STATKRAFTS HØRINGSUTTALELSE TIL REVISJONSDOKUMENT FOR REGULERINGEN AV RAUVATN

Statkrafts høringsuttalelse vilkårsrevisjonsdokument Rauvatn

Terskel og grunne områder i utløpet

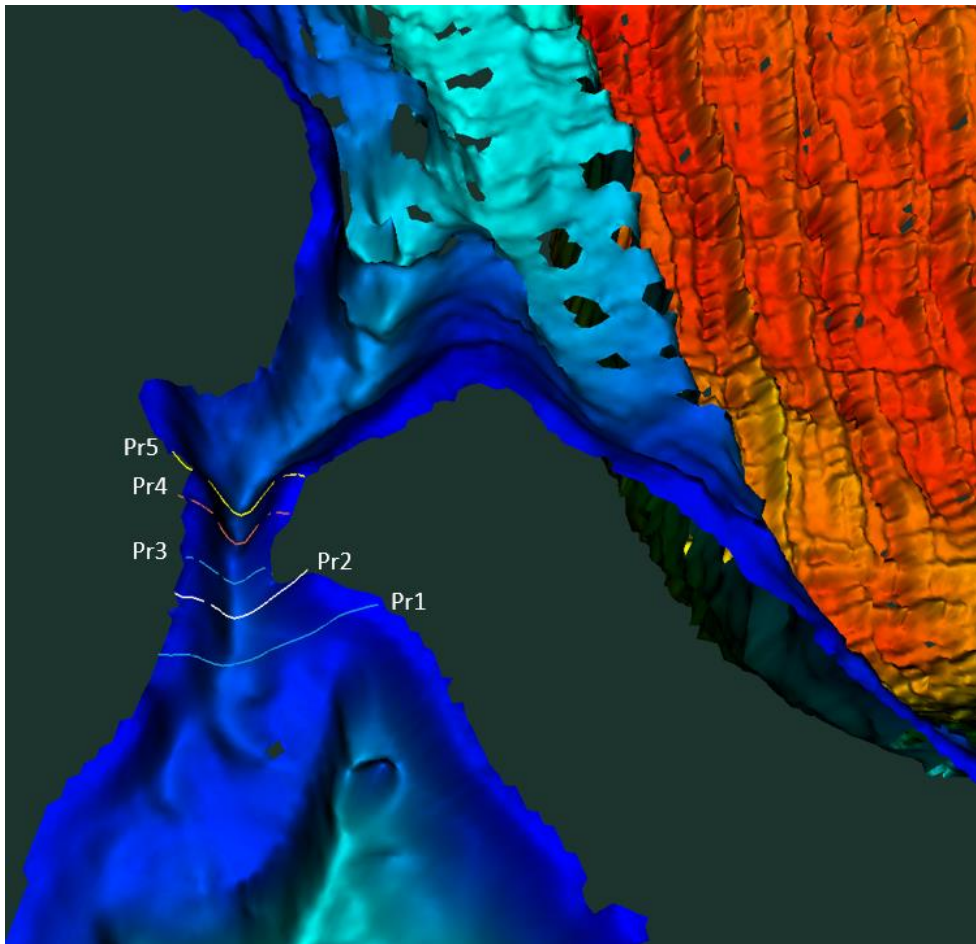
Hvis Statkraft skal tappe fra Tverrvatn, må dette gjøres fra sperreterskel i utløpet av Tverrvatnet via tapperør/ventil til Rauvatn. Løsningen vil da bli påvirket av vannstanden i Tverrvatn, samt at arrangementet må lages slik at det fungerer under alle forhold. Ved tapping av en konstant mengde vil et tappeanlegg kreve et inntaksanlegg med ventilstyring og måling. I perioder med tilsig lavere enn et eventuelt krav må ventilen redusere vannslippet slik at vannstanden holdes over et gitt nivå. For å kunne tilfredsstille et tappekraft og samtidig styre oppstrøms vannstand, vil et arrangement for eventuelt minstevannføring bli kostbart og omfattende. Det vil kreve strømforsyning, kommunikasjon og være mulig å kontrollere for allmenheten.

Med forbehold om at det er relativt grunt fra dammen og til hovedmagasinet, må området kanaliseres ned til en fast kotehøyde. Det er store, grunne områder, blant annet rundt innløpsområdet, og Lillevatnet eksponeres og tørrlegges når magasinet ligger lavt (se nedenstående figur hvor området med terskelen er markert med rød farge).

HRV og LRV i Tverrvatn er på henholdsvis 500,6 moh. og 497,6 moh., mens naturlig vannstand lå på 499,7 moh. Terskelen mot Lillevatnet og sperreterskelen er avsnørt som bekk fra Tverrvatnet ved naturlig vannstand og ligger på om lag 1 m under HRV. Det betyr at magasinkapasiteten for slipp av vann fra Tverrvatn begrenses til mellom HRV og den naturlige terskelen mot Lillevatnet.

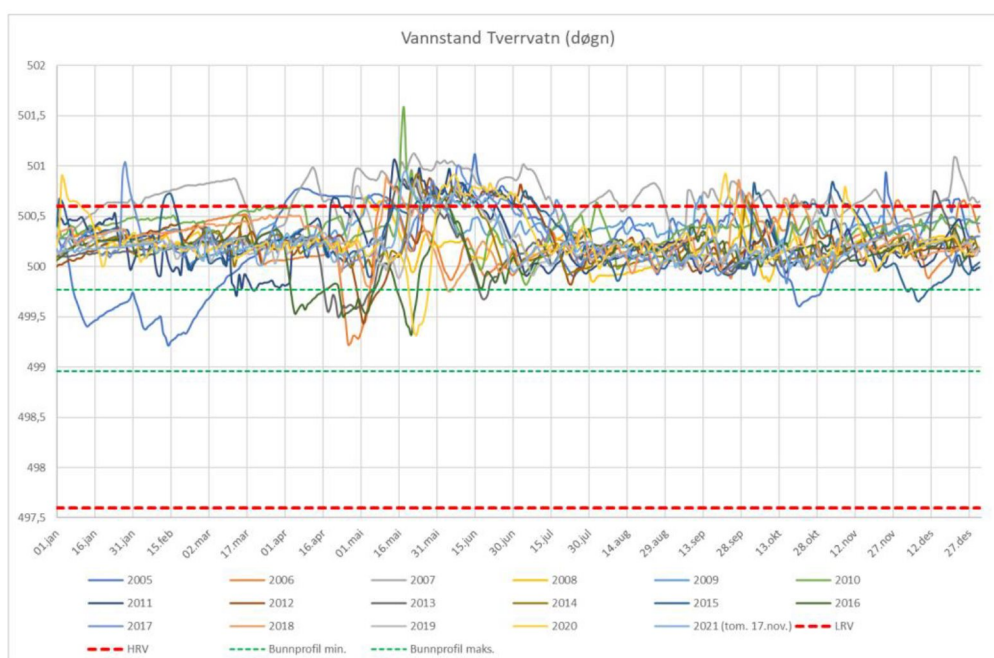
Høsten 2021 ble det gjennomført detaljerte oppmålinger av vannstand/bunnforhold i Tverrvatn av Hydrateam for å kartlegge muligheten for fast tapping fra magasinet, dvs. ved hvilken kotehøyde vannstrømmen fra Tverrvatn til damstedet vil stoppe opp. I alt 5 profiler ble målt opp i den naturlige terskelen ved utløpet av Tverrvatn, jfr. nedenstående figur.

Minimum og maksimum av oppmålte kotehøyder i de ulike profiler ved terskelen mot Lillevatnet fremgår av nedenstående tabell. Profil 1 er nederst og profil 5 øverst.

Profil-nr.	Minimum kote moh	Maksimum kote moh
1	499,03	499,65
2	498,98	499,65
3	499,13	499,52
4	499,09	499,72
5	498,96	499,77
